Bescheid

über die Änderung und Ergänzung der
allgemeinen bauaufsichtlichen Zulassung
vom 16. August 2012

Z-33.46-1301

**Wärmedämm-Verbundsystem mit Riemchenbekleidung
"Dämmklinker-System"**

Anlage 7

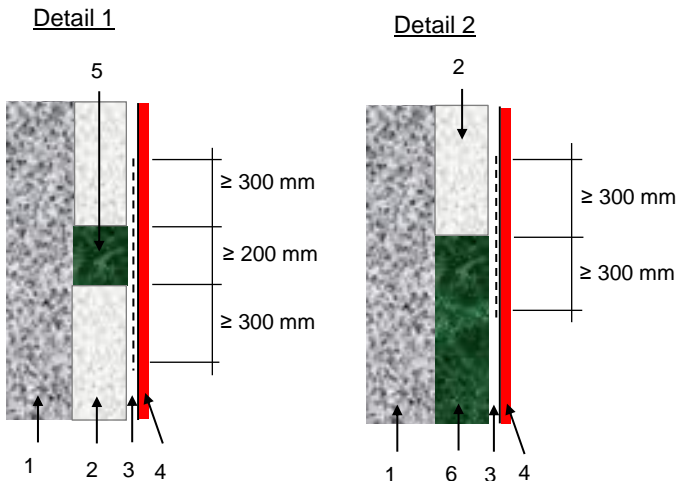
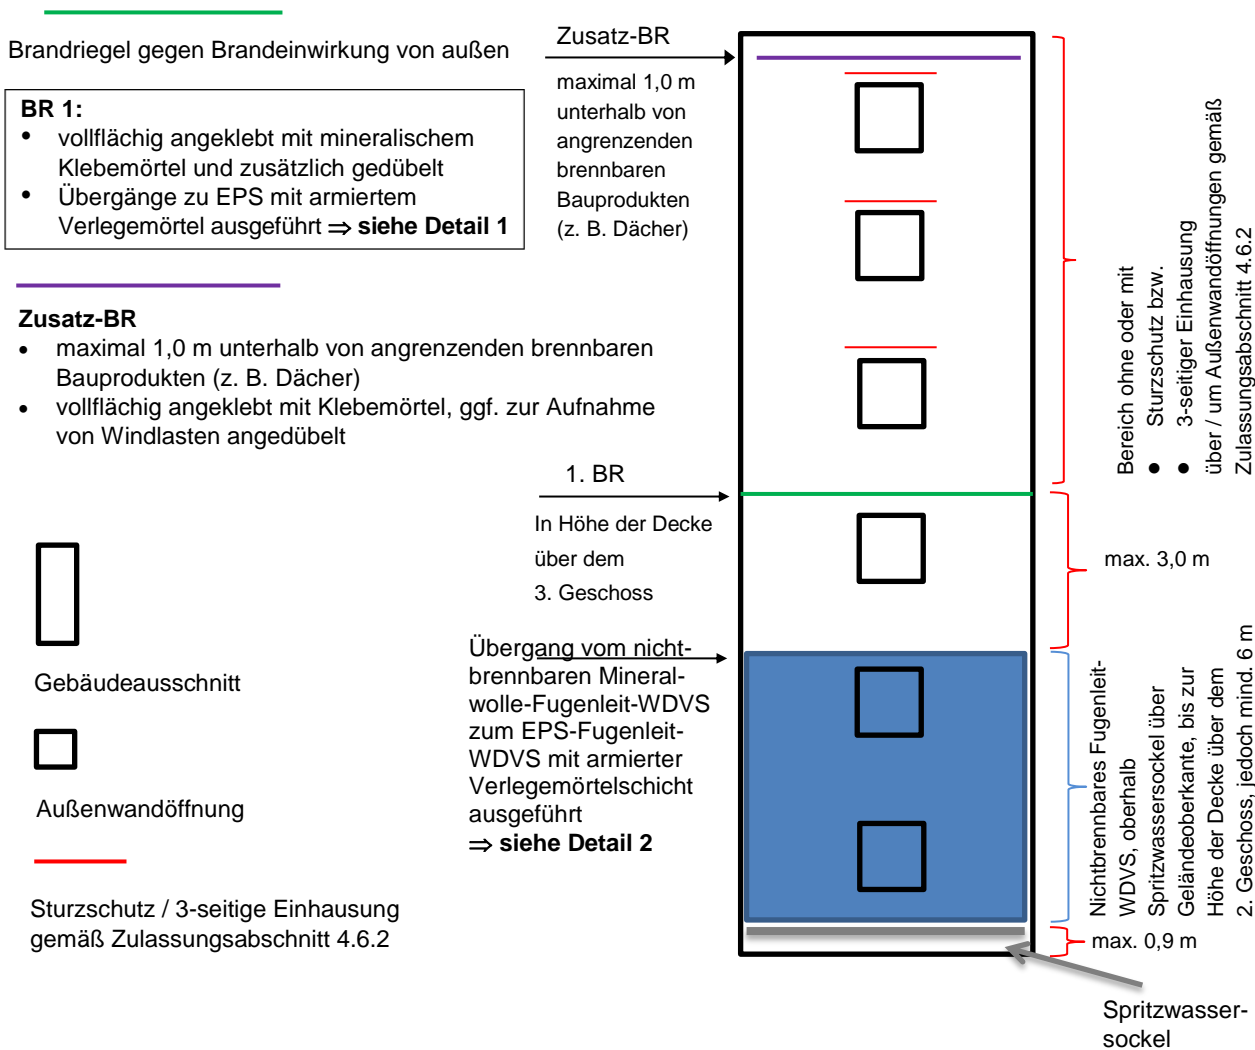
Variante I (s. a. Anlage 7):

1. Ausführung eines nichtbrennbaren Fugenleit-WDVS oberhalb eines maximal 90 cm hohen Spritzwassersockels (beliebiger Ausführung) über Geländeoberkante oder genutzten angrenzenden horizontalen Gebäudeteilen (z. B. Parkdächer u. a.) bis zur Höhe der Decke über dem 2. Geschoss, jedoch auf mindestens 6 m Höhe,
2. ein Brandriegel in Höhe der Decke des 3. Geschosses über Geländeoberkante oder angrenzender horizontaler Gebäudeteile nach Nr. 1, jedoch zu dem darunter angeordneten Brandriegel mit einem Achsabstand von nicht mehr als 8 m. Bei größeren Abständen sind zusätzliche Brandriegel einzubauen,
3. weitere Brandriegel an Übergängen der Außenwand zu horizontalen Flächen (z. B. Durchgänge, -fahrten, Arkaden), soweit diese in dem durch einen Brand von außen beanspruchten Bereich des 1. bis 3. Geschosses liegen.

Die Brandriegel müssen folgende Anforderungen erfüllen:

- Höhe ≥ 200 mm,
- nichtbrennbare Mineralwolle-Lamellenstreifen, Baustoffklasse A1 oder A2 nach DIN 4102-1 bzw. Klasse A1 oder A2 - s1,d0 nach DIN EN 13501-1, nicht glimmend; aus Steinfasern mit einem Schmelzpunkt von mindestens 1000 °C geprüft nach DIN 4102-17; mit einer Rohdichte zwischen 60 und 100 kg/m³,

- mit mineralischem Klebemörtel (Bindemittel: Kalk und/oder Zement) vollflächig angeklebt und
- zusätzlich mit WDVS-Dübeln angedübelt (entweder durch den bewehrten Unterputz hindurch, oberflächenbündig unter dem bewehrten Unterputz oder im Mineralwolle-Lamellendämmstoff versenkt),

- Verdübelung mit zugelassenen WDVS-Dübeln bestehend aus Dübelteller und Hülse aus Kunststoff sowie Spreizelement aus Stahl, Durchmesser des Dübeltellers ≥ 60 mm, Rand- und Zwischenabstände der Dübel: mindestens 10 cm nach oben und unten, maximal 15 cm zu den seitlichen Rändern eines Brandriegel-Streifenelements sowie maximal 45 cm zum benachbarten Dübel.

Weiterhin ist ein Brandriegel (wie vorstehend beschrieben) maximal 1,0 m unterhalb von angrenzenden brennbaren Bauprodukten (z. B. am oberen Abschluss des WDVS unterhalb eines Daches) in der Dämmebene des WDVS anzuordnen. Dieser Brandriegel ist mit einem Klebemörtel vollflächig anzukleben; eine zusätzliche Verdübelung mit zugelassenen WDVS-Dübeln ist jedoch nur auszuführen, wenn sie zur Aufnahme der Lasten aus Winddruck (Windsog) benötigt wird.

Die für schwerentflammbare WDVS mit maximal 200 mm dicken EPS-Platten im Abs. 4.6.2 vorgeschriebenen Maßnahmen im Bereich von Außenwandöffnungen müssen erst oberhalb des Brandriegels nach Nr. 2 ausgeführt werden.

Das oberhalb des nichtbrennbaren Fugenleit-WDVS nach Nr. 1 applizierte Fugenleit-WDVS mit EPS-Dämmplatten muss mindestens bis zur Höhe des Brandriegels nach Nr. 2 folgende Anforderungen erfüllen:

- Mindestdicke der aufgeklebten Klinkerriemchen von 14 mm,
- Mindestdicke des Verlegemörtels von 3 mm für die Verklebung der Klinkerriemchen.

Im Bereich des Übergangs vom nichtbrennbaren Fugenleit-WDVS nach Nr. 1 sowie von den Brandriegeln nach Nr. 2 und 3 zum Fugenleit-WDVS mit EPS-Dämmstoff ist ein Verlegemörtel mit einem Bewehrungsgewebe (Flächengewicht $\geq 160 \text{ g/m}^2$) auszuführen. Hierfür sind die Stege der profilierten EPS-Platten sowie die Stege der profilierten Dämmplatten des WDVS nach Nr. 1 auf jeweils mindestens 300 mm Breite sorgfältig abzutragen. Der Verlegemörtel ist mit dem Bewehrungsgewebe auf die Brandriegel bzw. die Dämmplatten des WDVS nach Nr. 1 und die EPS-Dämmplatten ohne Profilierung aufzubringen. Der Verlegemörtel muss dabei in die Oberfläche der Mineralwolle eingearbeitet (Press-Spachtelung) und in einem zweiten Arbeitsgang "frisch in frisch" vollflächig aufgetragen werden. Das Armierungsgewebe ist in das äußere Drittel des Mörtels einzuarbeiten. Stöße des Bewehrungsgewebes sind mindestens 10 cm zu überlappen.

Anlage 8b

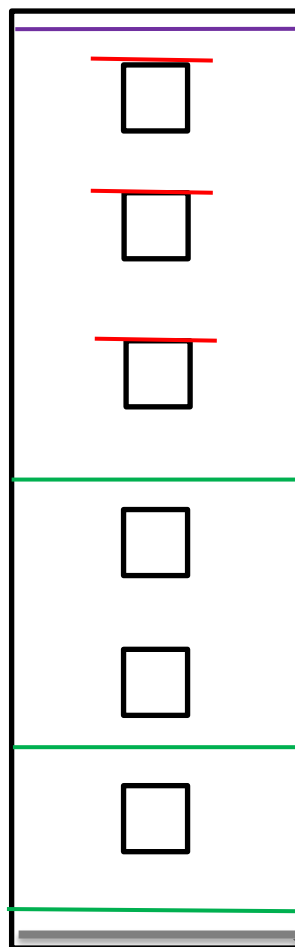
1. Ausführung eines schwerentflammbaren WDVS oberhalb eines maximal 90 cm hohen Spritzwassersockels (beliebiger Ausführung) über Geländeoberkante oder genutzten angrenzenden horizontalen Gebäudeteilen (Parkdächer u. a.) bis zur Decke über dem 3. Geschoss, entweder als
 - a) geklebtes WDVS mit Putzschicht, $d \leq 300 \text{ mm}$,
 - b) geklebt-gedübeltes WDVS mit Putzschicht, $d \leq 300 \text{ mm}$,
 - c) schienenbefestigtes WDVS mit Putzschicht, $d \leq 200 \text{ mm}$ oder
 - d) geklebt-gedübeltes WDVS mit Keramik-/Natursteinbekleidung und bewehrtem Unterputz, $d \leq 200 \text{ mm}$,unter Berücksichtigung der für das jeweilige WDVS vorgeschriebenen Brandschutzmaßnahmen (s. a. Anlagen 8 und 9).

Weiterhin ist ein Brandriegel maximal 1,0 m unterhalb von angrenzenden brennbaren Bauprodukten (z. B. am oberen Abschluss des WDVS unterhalb eines Daches) in der Dämmebene des WDVS anzuordnen. Dieser Brandriegel ist mit einem Klebemörtel vollflächig anzukleben; eine zusätzliche Verdübelung mit zugelassenen WDVS-Dübeln ist jedoch nur auszuführen, wenn sie zur Aufnahme der Lasten aus Winddruck (Windsog) benötigt wird.

Dieser Brandriegel muss folgende Anforderungen erfüllen:

- Höhe ≥ 200 mm,
- nichtbrennbare Mineralwolle-Lamellenstreifen, Baustoffklasse A1 oder A2 nach DIN 4102-1 bzw. Klasse A1 oder A2 - s1,d0 nach DIN EN 13501-1, nicht glimmend; aus Steinfasern mit einem Schmelzpunkt von mindestens 1000 °C geprüft nach DIN 4102-17; mit einer Rohdichte zwischen 60 und 100 kg/m³.

Die für schwerentflammbare WDVS mit Dämmdicken von mehr als 100 mm bis maximal 200 mm in Abs. 4.6.2 vorgeschriebenen Maßnahmen im Bereich von Außenwandöffnungen müssen erst oberhalb des WDVS nach Nr. 1 ausgeführt werden.
